改善箇所説明図

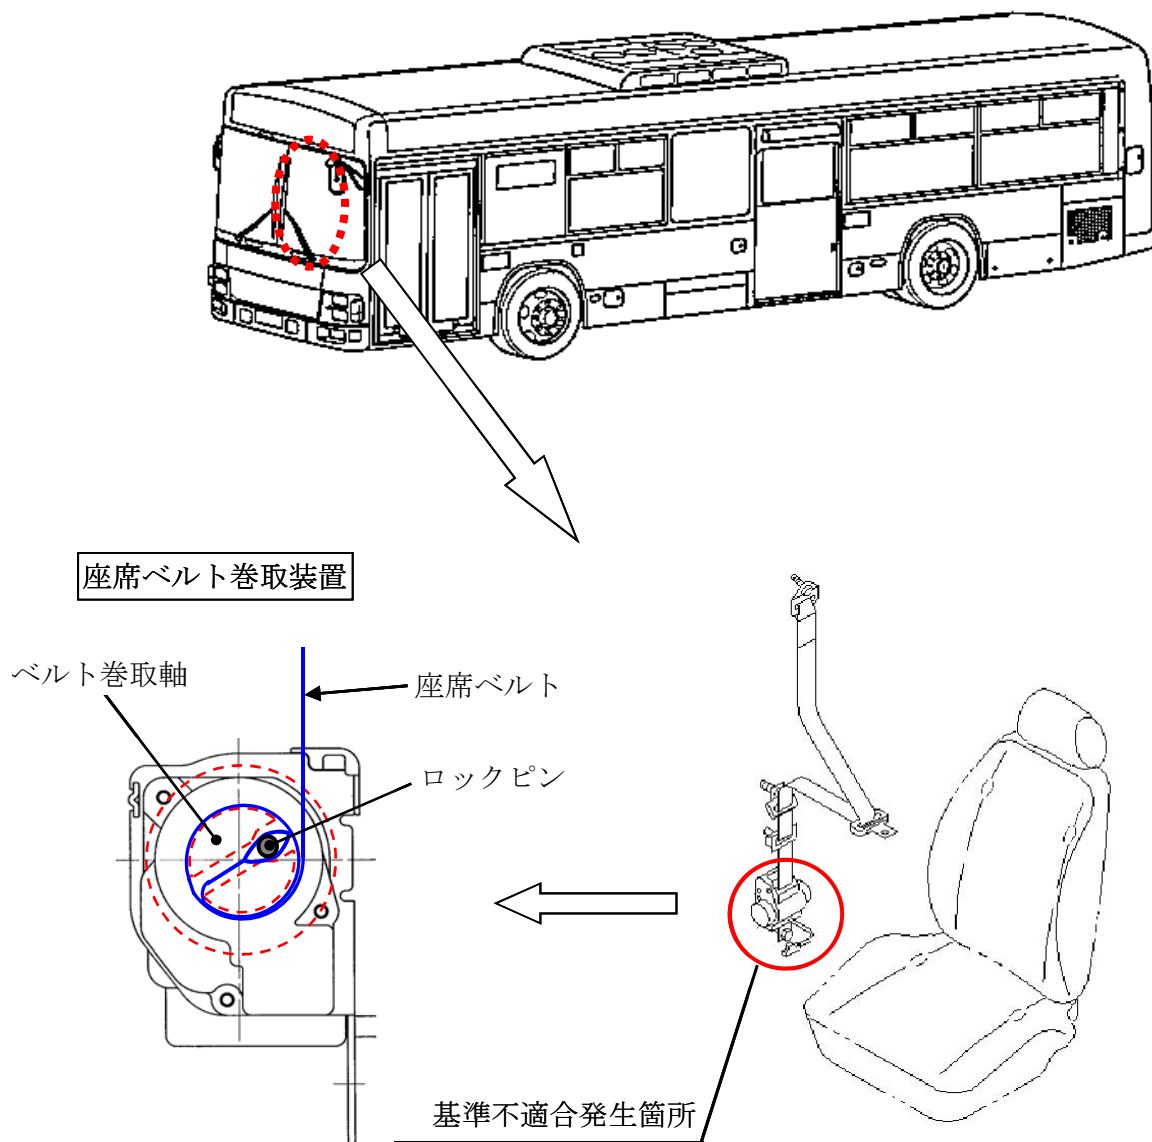
路線バスの運転席の3点式座席ベルト巻取装置において、ベルト巻取軸とベルト端部を固定しているロックピンが取付けられていないものがある。そのため、座席ベルトを最後まで引き出すと、巻取装置からベルトが外れ、座席ベルトが使用できなくなるおそ

全車両、当該座席ベルトを点検し、巻取装置からベルトが外れるものは良品と交換する。

識別：座席ベルトのアンカーボルト部に白色ペイントを塗布する。
